**II/101 OBCHVAT JESENICE II. ETAPA  
RECEPTURA NA ÚPRAVU ZEMIN**

**Akce: II/101 Jesenice, obchvat – II. etapa, RDS  
ZBV – Úprava zemin v podloží násypu – vyjádření AD**

## Krycí list ZBV

Název a evidenční číslo Stavby: <b>II/101 Jesenice, obchvat – II. Etapa – stavba</b> Název stavebního objektu/provozního souboru (SO/PS): <b>Zatrubnění silničního příkopu vpravo</b>	Číslo SO/PS / / číslo Změny SO/PS: <b>110a/1</b>	Číslo ZBV: <b>5.4</b>
--	--	--------------------------

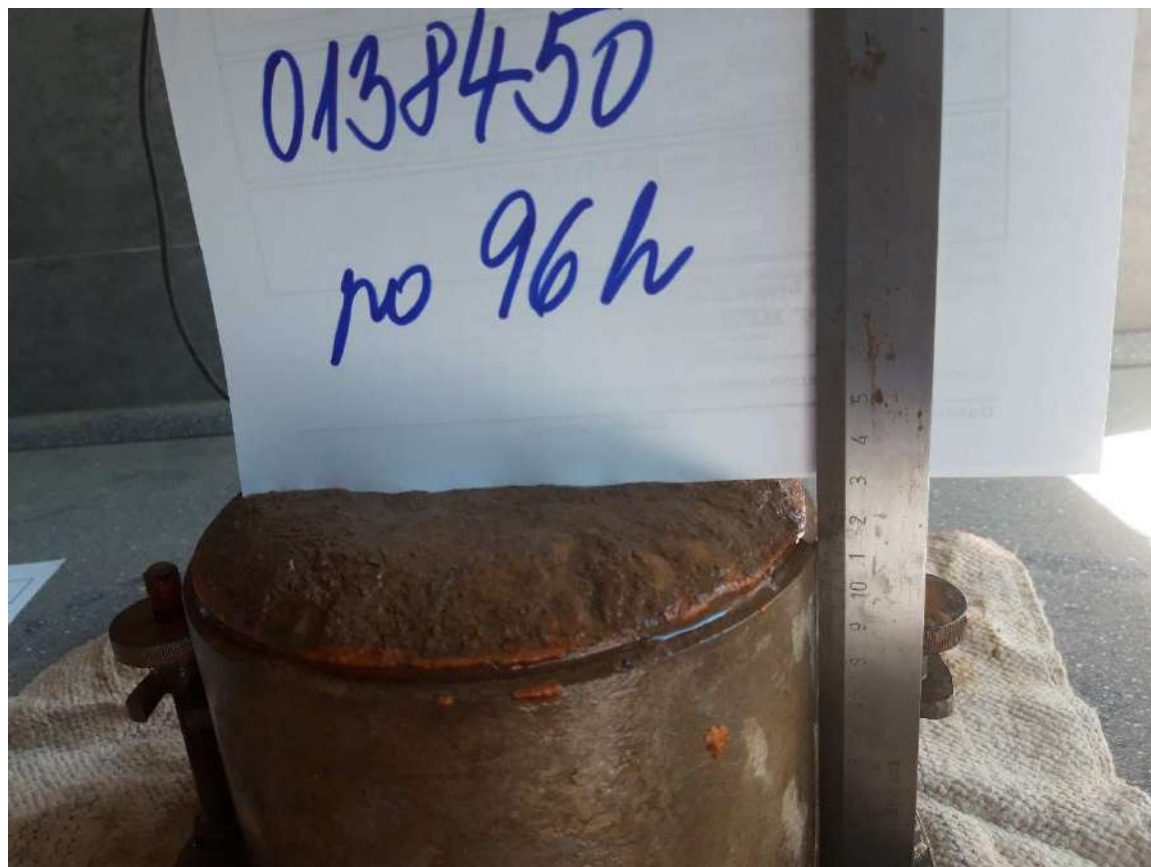
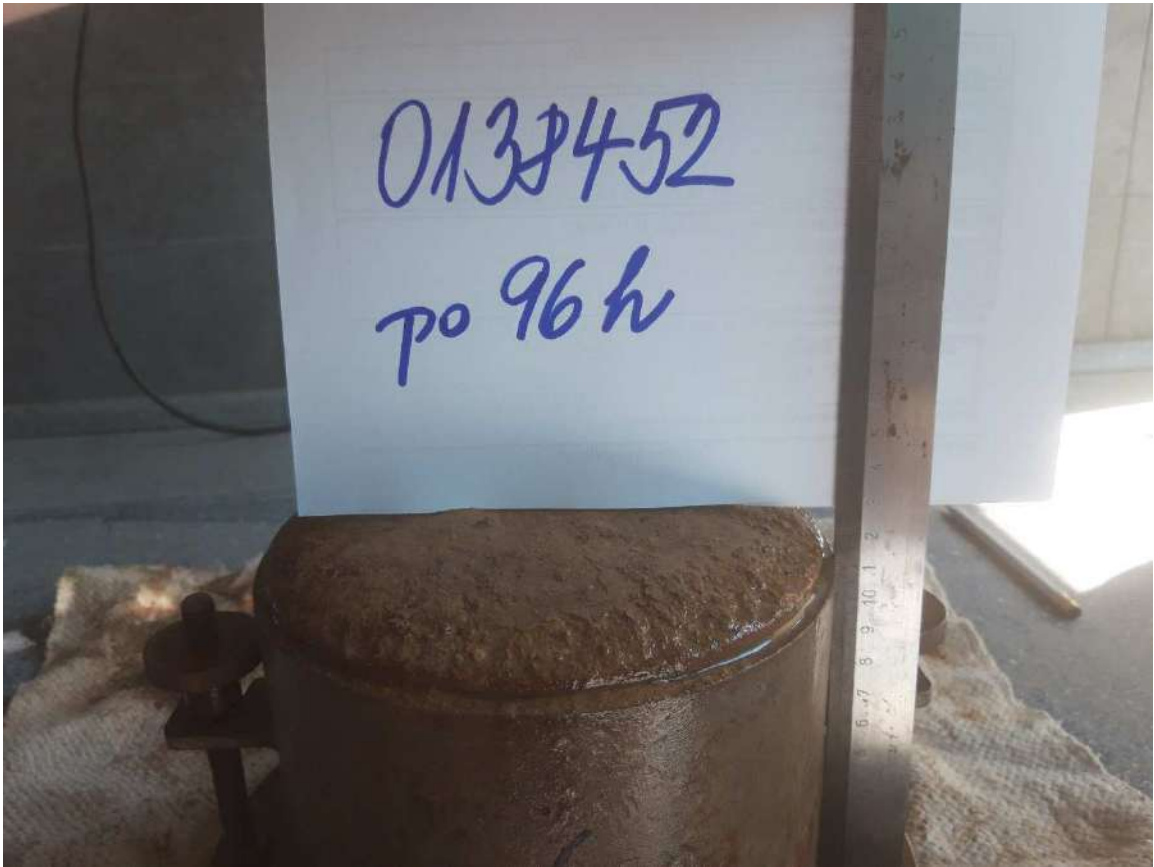
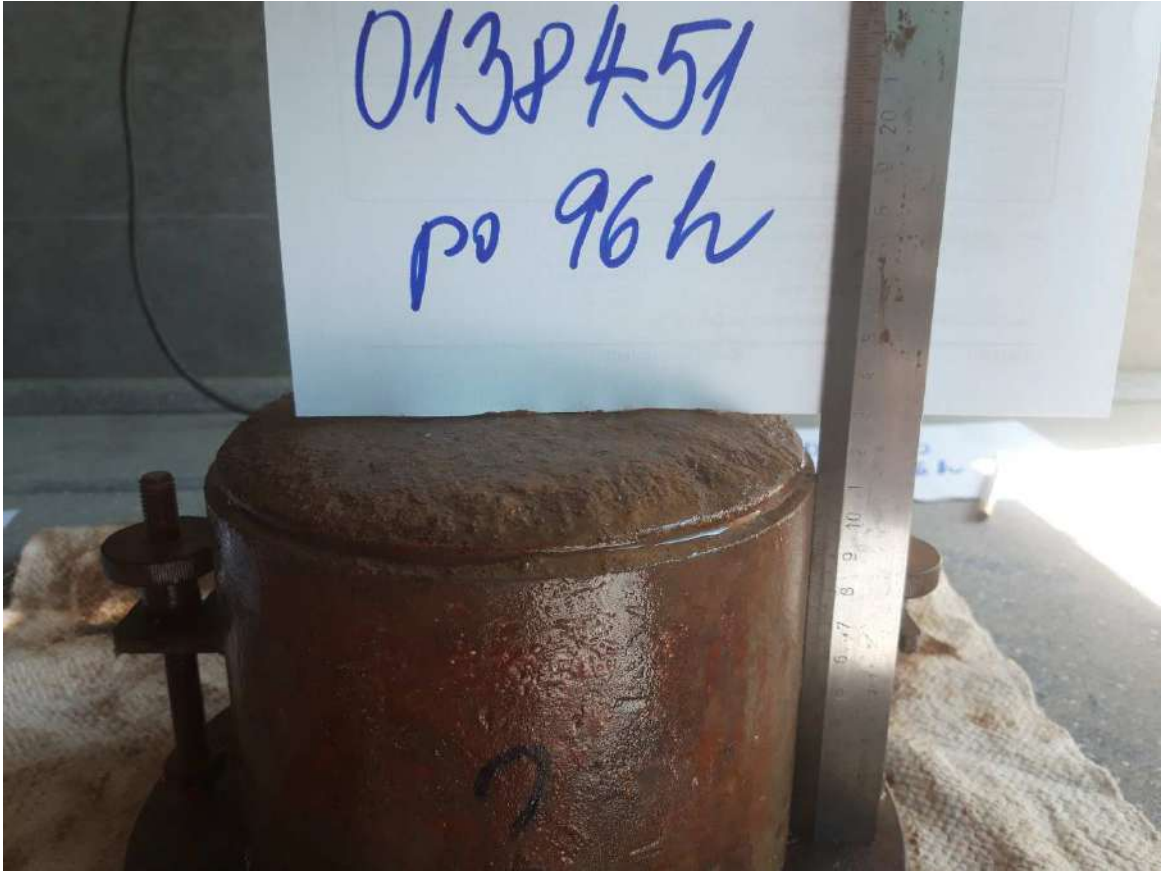
Se vzorky byly provedeny všechny potřebné zkoušky, aby je bylo možno posoudit podle ČSN 73 6133. Protokoly o zkouškách jsou obsahem příloh ke zprávě. Protože všechny vzorky vybohtnaly více, než povoluje norma, byl stav po saturaci fotodokumentován.

Tento materiál je podle Tab. A.1 ČSN 73 6133 podmíněčně vhodný do násypu i AZ. Přirozená vlhkost je o 0,5% vyšší než vlhkost optimální. Vzhledem k velmi nízké hodnotě IBI, nulové hodnotě  $CBR_{SAT}$  a bobtnání 6,7% tento materiál dle požadavků Kap. 4 ČSN 73 6133 nelze použít pro podloží, násyp ani AZ bez úpravy. Pro úpravu materiálu vzhledem k podobným vlastnostem lze použít receptury pro I. etapu stavby.

Tento materiál je podle Tab. A.1 ČSN 73 6133 podmíněčně vhodný do násypu i AZ. Přirozená vlhkost je o 3,4% vyšší než vlhkost optimální. Vzhledem k velmi nízké hodnotě IBI, nulové hodnotě  $CBR_{SAT}$  a bobtnání 7,5% tento materiál dle požadavků Kap. 4 ČSN 73 6133 nelze použít pro podloží, násyp ani AZ bez úpravy. Pro úpravu materiálu vzhledem k podobným vlastnostem lze použít receptury pro I. etapu stavby.

Tento materiál je podle Tab. A.1 ČSN 73 6133 podmíněčně vhodný do násypu i AZ. Přirozená vlhkost je o 3,4% vyšší než vlhkost optimální. Vzhledem k velmi nízké hodnotě IBI, nulové hodnotě  $\text{CBR}_{\text{SAT}}$  a bobtnání 6,7% tento materiál dle požadavků Kap. 4 ČSN 73 6133 nelze použít pro podloží, násyp ani AZ bez úpravy. Pro úpravu materiálu vzhledem k podobným vlastnostem lze použít receptury pro I. etapu stavby.
